Правила № 37 (лампы накаливания),

Предложение по дополнению 5 к первоначальному варианту Правил № 128 (источники света на светоизлучающих диодах)

**Представлено экспертом от Международной группы экспертов
по вопросам автомобильного освещения и световой
сигнализации***

Воспроизведенный ниже текст был подготовлен экспертом от Международной группы экспертов по вопросам автомобильного освещения и световой сигнализации (БРГ) с целью введения новых категорий источников света на светоизлучающих диодах (СИД), а именно LW3, LY3, LR5, LW5 и LY5, а также приведения ряда чертежей по категории LR4 в соответствии с чертежами для этих новых категорий. Изменения к действующему тексту Правил выделены жирным шрифтом в случае новых положений или зачеркиванием в случае исключенных элементов.

Рис. 1*

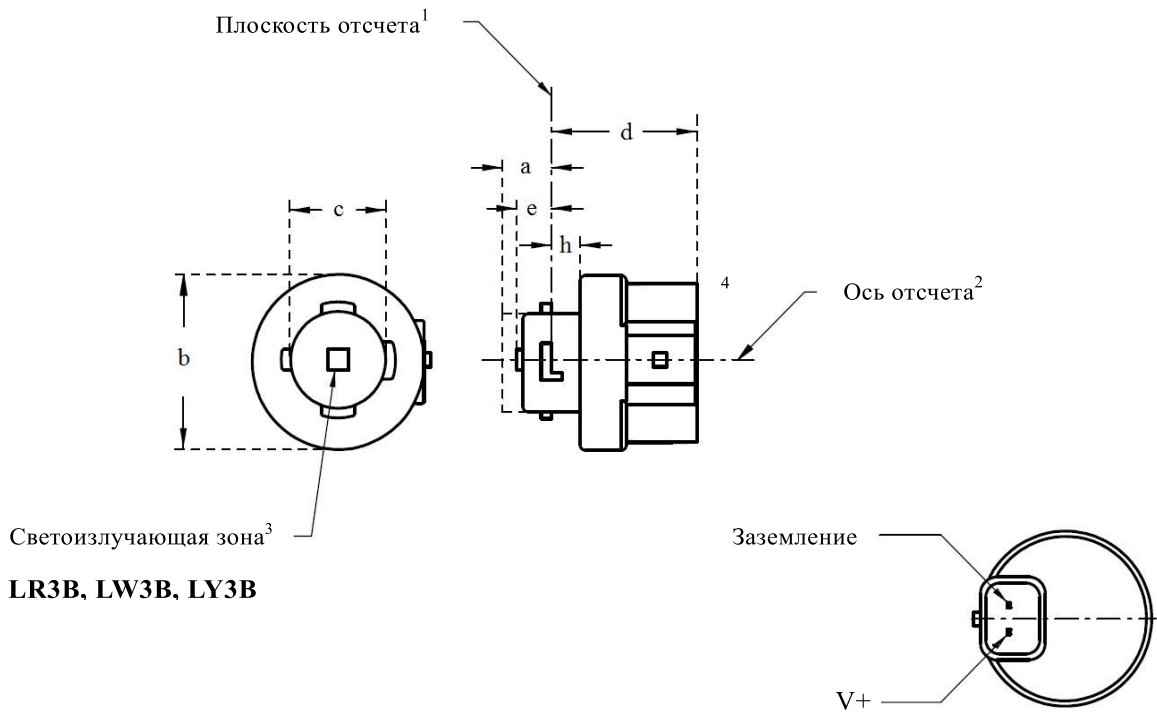
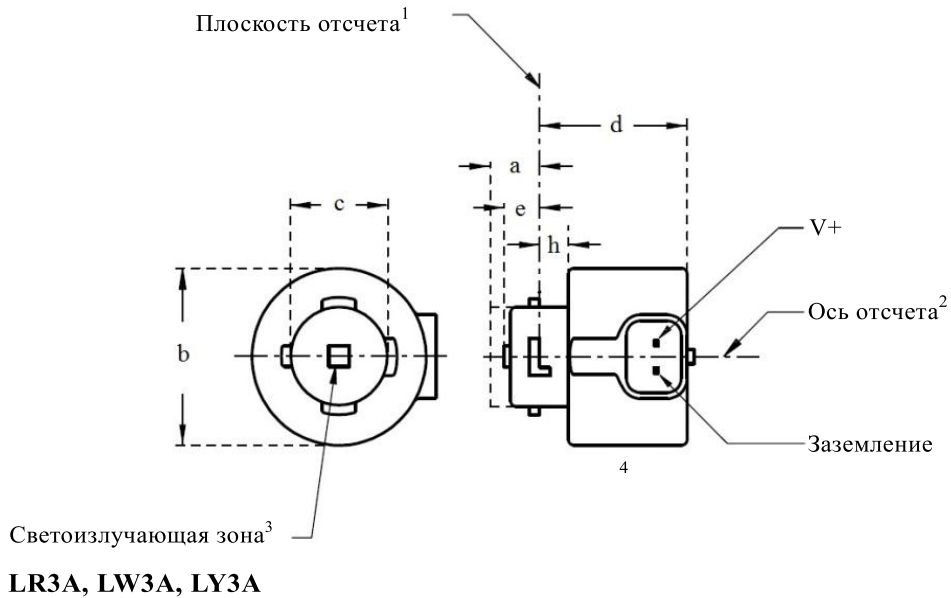
Спецификации LR3/1–5 заменить новыми спецификациями L3/1–6 следующего содержания (см. следующие страницы; одна страница на спецификацию):

2. Предлагается дополнить категории LR3A и LR3B источников, излучающих красный свет, источниками света, излучающими белый и автожелтый свет, причем как с угловым соединительным устройством сбоку – вариант А, – так и прямым соединительным устройством снизу – вариант В.

4. Для категорий LR3A и LR3B система цоколь/держатель допускает использование многих других обозначений. Применительно к предлагаемым новым категориям источников света на СИД не требуется разработки никакой новой системы, и предлагаемым новым категориям были присвоены еще не используемые обозначения.

Спецификация LR4/1

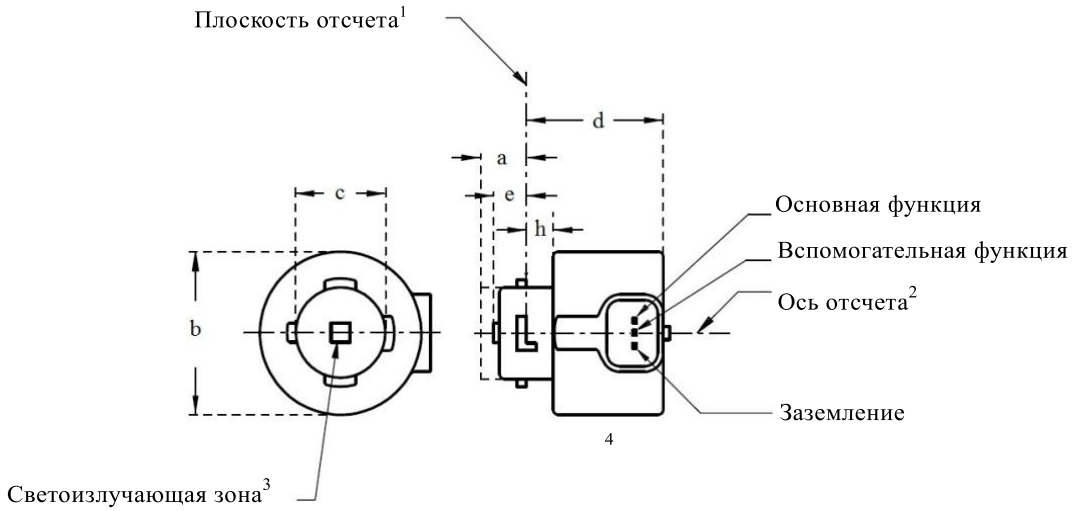
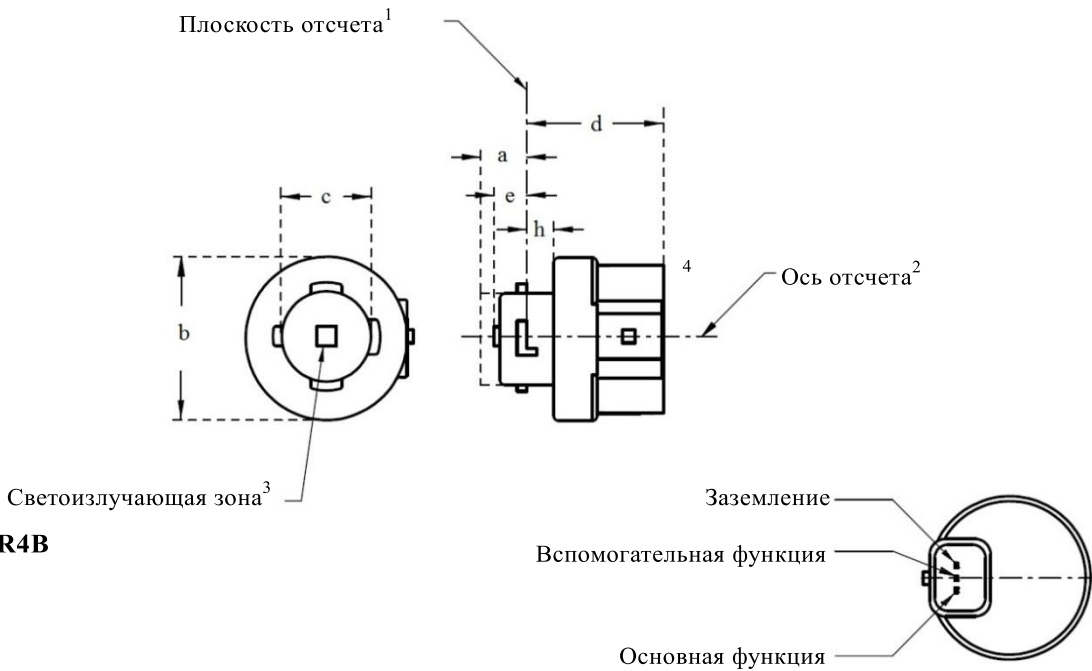
Спецификацию LR4/1 заменить новой спецификацией LR4/1 следующего содержания (см. следующие страницы):

5. Для обеспечения последовательности спецификации LR4/1 и LR4/4 были заменены новыми спецификациями в порядке согласования основных рисунков с основными рисунками L3 и L5, которые, в свою очередь, были согласованы с чертежами, содержащимися в стандарте IEC60061.

Рис. 3*

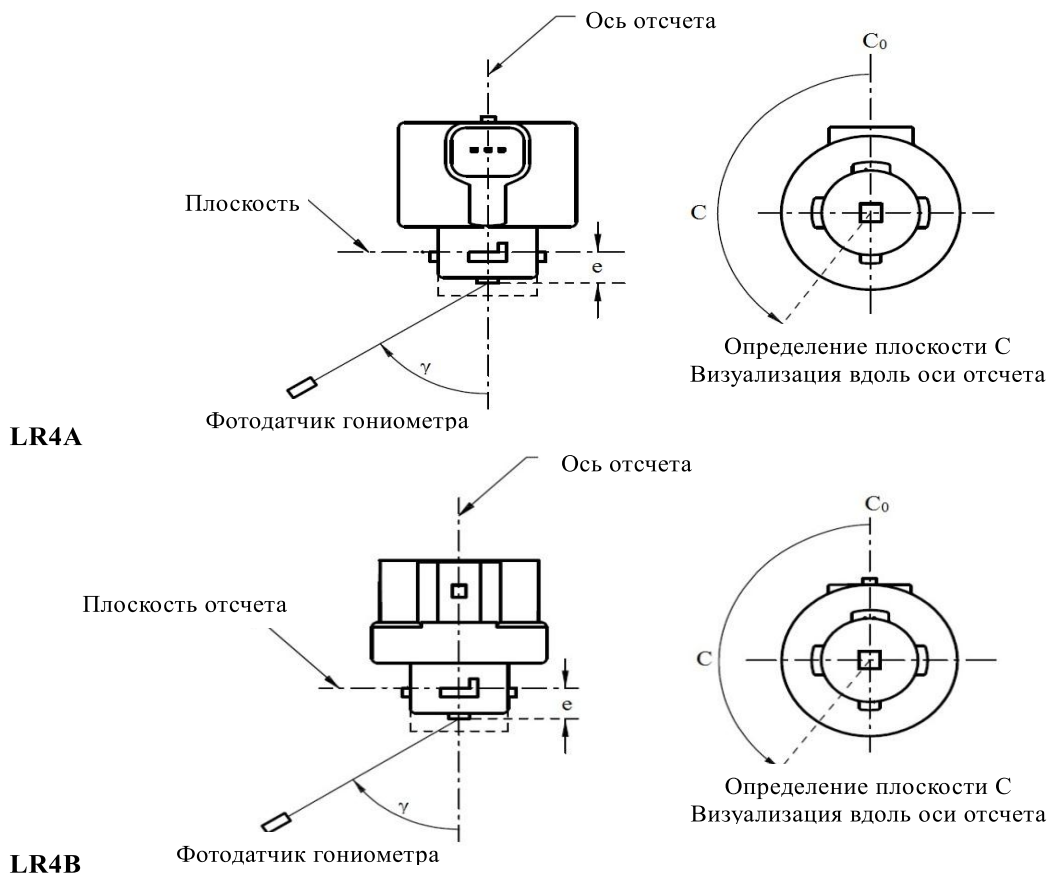
Спецификацию LR4/4 заменить новой спецификацией LR4/4 следующего содержания (см. следующие страницы):

Рис. 1*

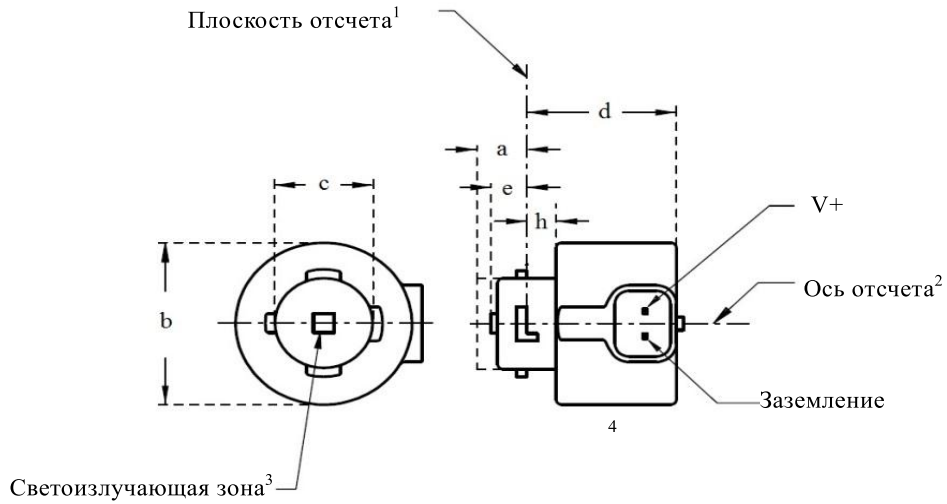
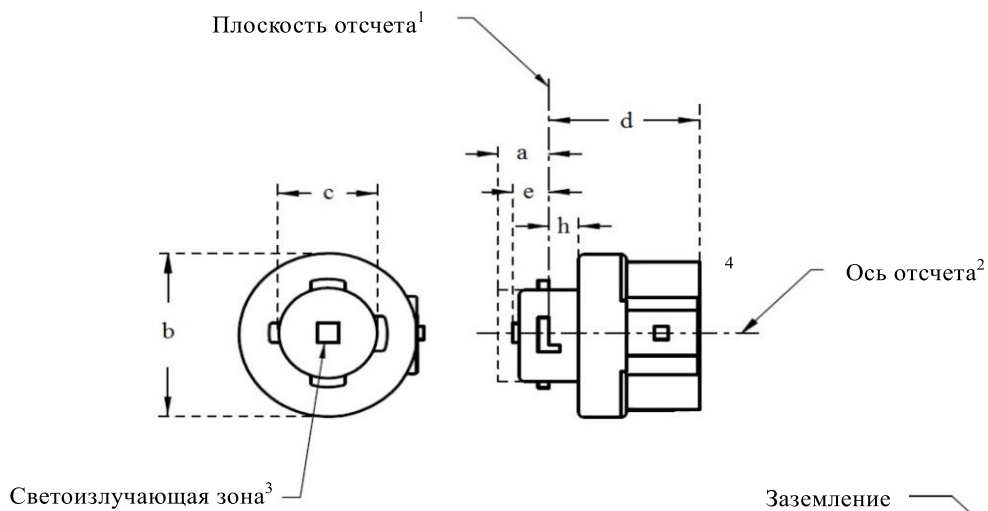
После спецификации LR4/5 включить новые спецификации L5/1–6 следующего содержания (см. следующие страницы; одна страница на спецификацию):

3. Категории L5 источников света более или менее идентичны категориям L3. Основное различие состоит в обеспечении более интенсивного светового потока, а посему, как правило, повышенном потреблении энергии. Категории L5 предназначены для использования в огнях, в случае которых требуются более высокие значения силы света.
